Relatório de Monitoramento dos Bens Tombados

Centro Cívico de Santo André

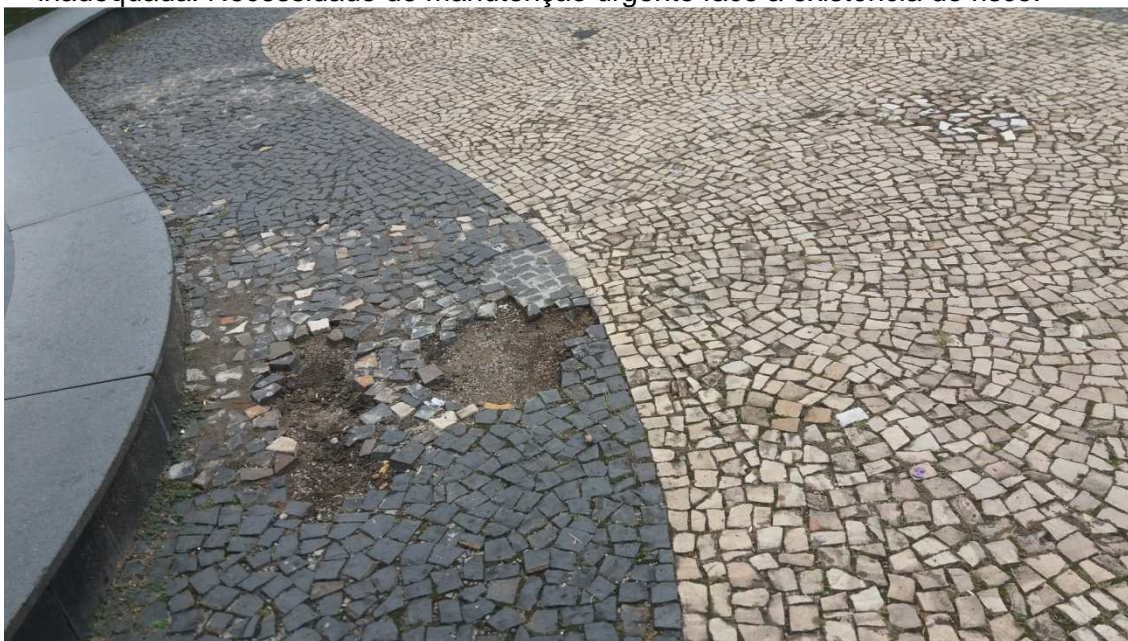
2. Instalação de aparelhos individuais de ar condicionado interferindo na fachada do edifício
